「福島第一原子力発電所第1号機、第2号機及び第3号機の原子炉内温度計並びに原子炉格納容器内温度計の信頼性評価について」の一部訂正について

2019年12月4日

東京電力ホールディングス株式会社

・13ページ 添付資料3 1～3号機 RPV/PCV 温度計配置図【2号機 立体図】

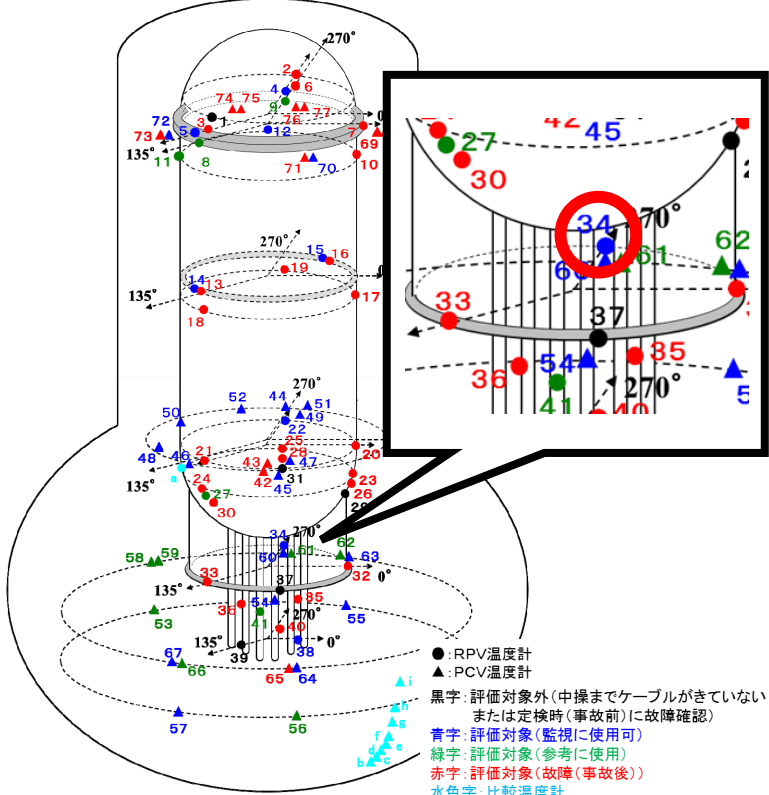
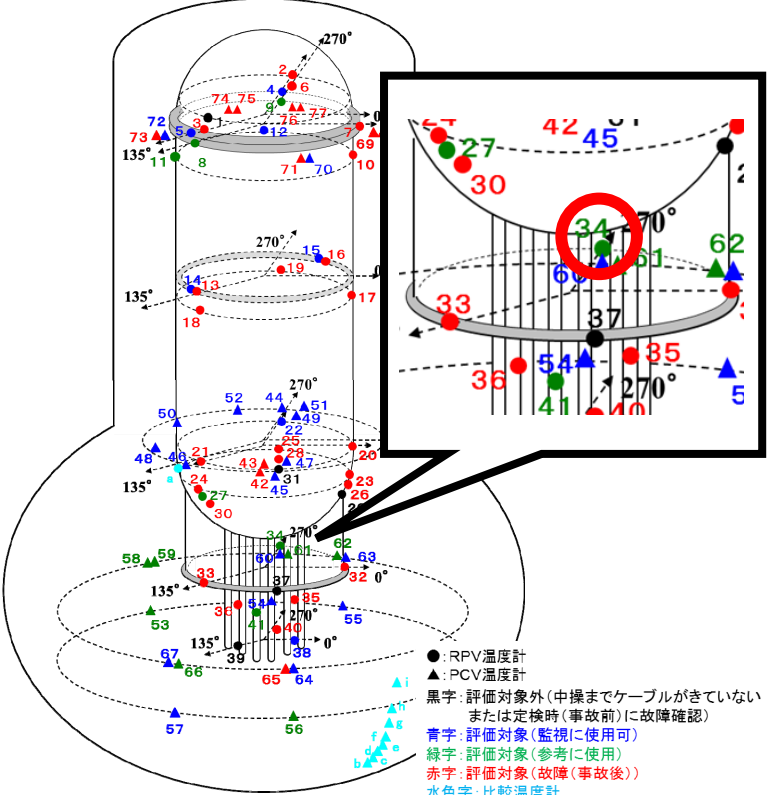
誤	正	備考
 <p>●:RPV温度計 ▲:PCV温度計 黒字:評価対象外(中操までケーブルがきていない または定検時(事故前)に故障確認) 青字:評価対象(監視に使用可) 緑字:評価対象(参考)に使用) 赤字:評価対象(故障(事故後)) 水色字:比較温度計</p>	 <p>●:RPV温度計 ▲:PCV温度計 黒字:評価対象外(中操までケーブルがきていない または定検時(事故前)に故障確認) 青字:評価対象(監視に使用可) 緑字:評価対象(参考)に使用) 赤字:評価対象(故障(事故後)) 水色字:比較温度計</p>	<p>配色誤り</p> <p>・No.34 (TE-2-3-69M3)</p> <p>誤:青色 正:緑色</p>

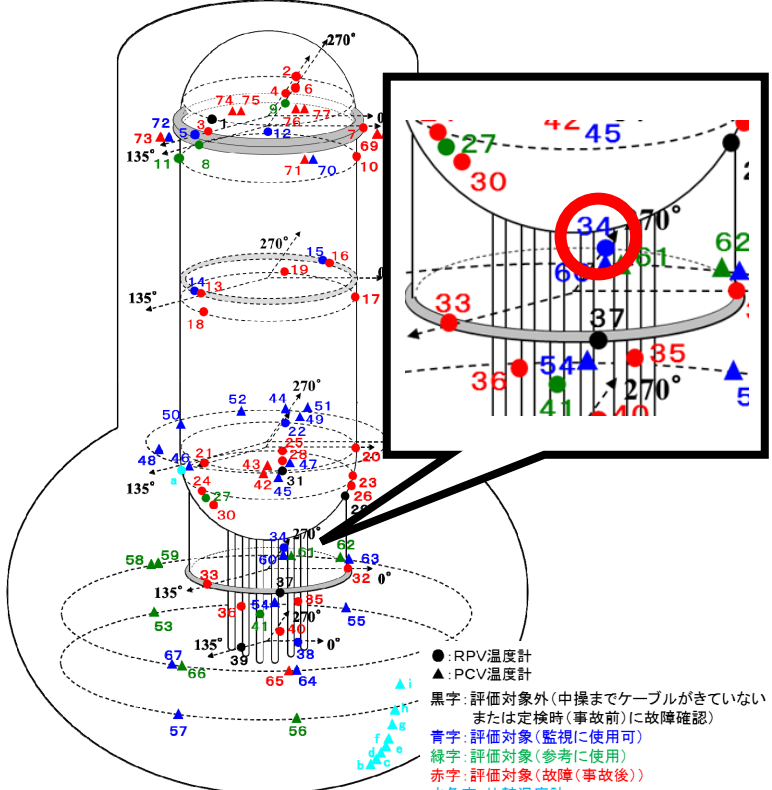
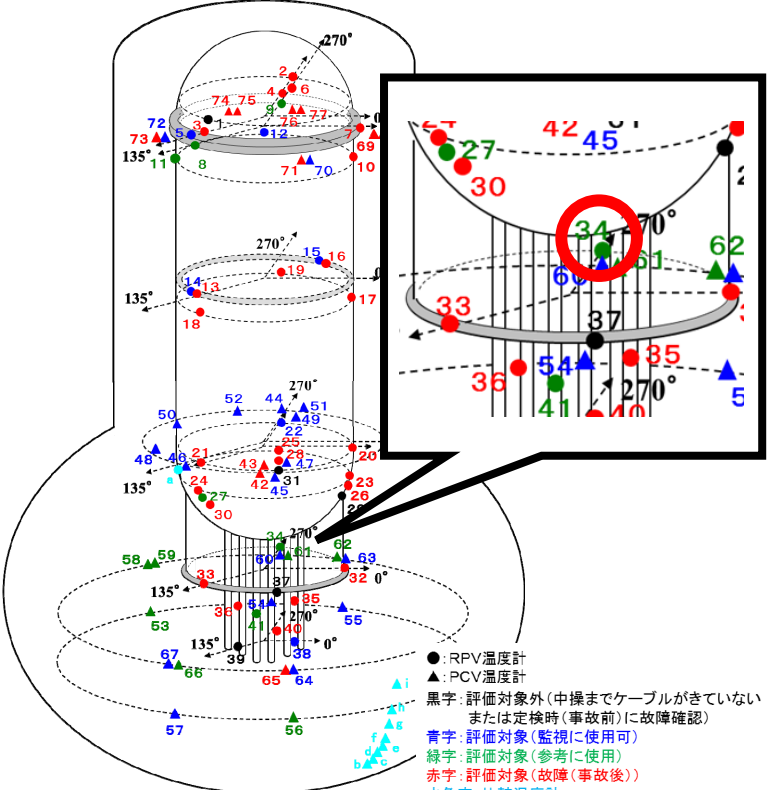
誤	正	備考
 <p>●:RPV温度計 ▲:PCV温度計 黒字:評価対象外(中操までケーブルがきていない または定検時(事故前)に故障確認) 青字:評価対象(監視に使用可) 緑字:評価対象(参考)に使用 赤字:評価対象(故障(事故後)) 水色字:比較温度計</p>	 <p>●:RPV温度計 ▲:PCV温度計 黒字:評価対象外(中操までケーブルがきていない または定検時(事故前)に故障確認) 青字:評価対象(監視に使用可) 緑字:評価対象(参考)に使用 赤字:評価対象(故障(事故後)) 水色字:比較温度計</p>	<p>配色誤り</p> <p>・No. 34 (TE-2-3-69M3)</p> <p>誤:青色</p> <p>正:緑色</p>

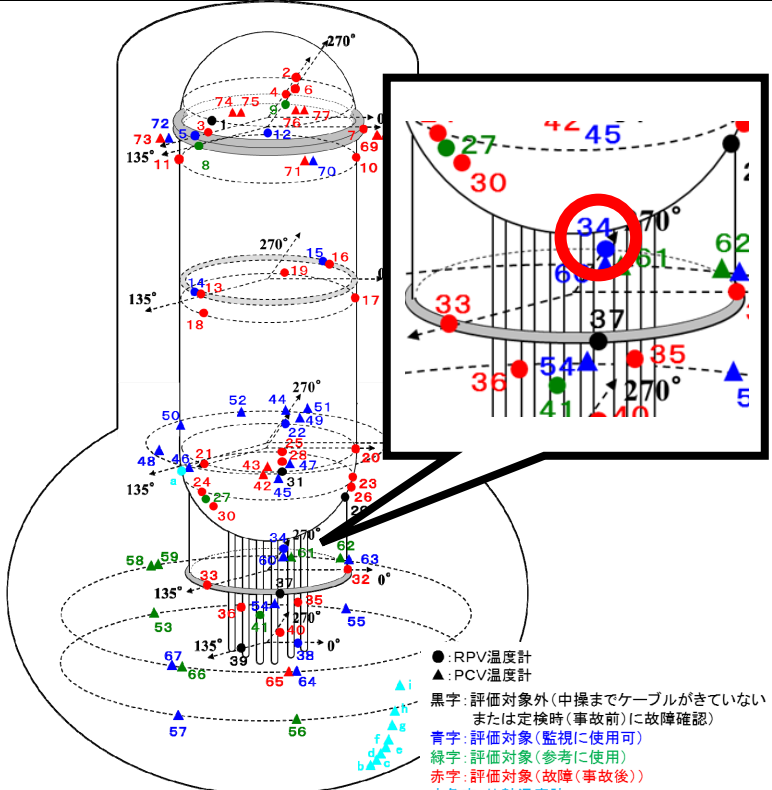
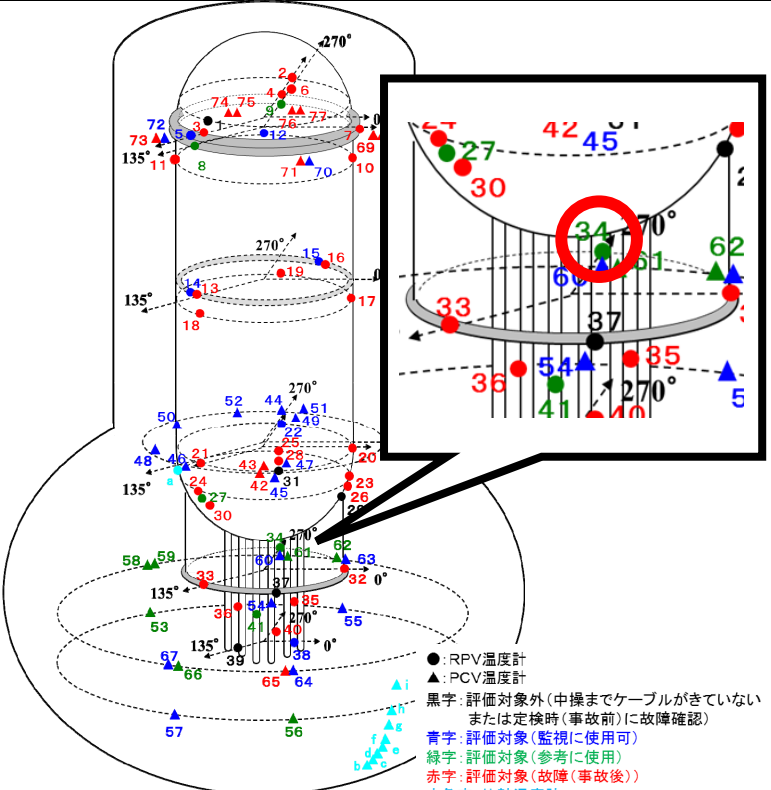
誤	正	備考
 <p>●: RPV温度計 ▲: PCV温度計 黒字: 評価対象外(中操までケーブルがきていない または定検時(事故前)に故障確認) 青字: 評価対象(監視に使用可) 緑字: 評価対象(参考に使用) 赤字: 評価対象(故障(事故後)) 水色字: 比較温度計</p>	 <p>●: RPV温度計 ▲: PCV温度計 黒字: 評価対象外(中操までケーブルがきていない または定検時(事故前)に故障確認) 青字: 評価対象(監視に使用可) 緑字: 評価対象(参考に使用) 赤字: 評価対象(故障(事故後)) 水色字: 比較温度計</p>	<p>配色誤り</p> <p>・ No. 34 (TE-2-3-69M3)</p> <p>誤: 青色</p> <p>正: 緑色</p>
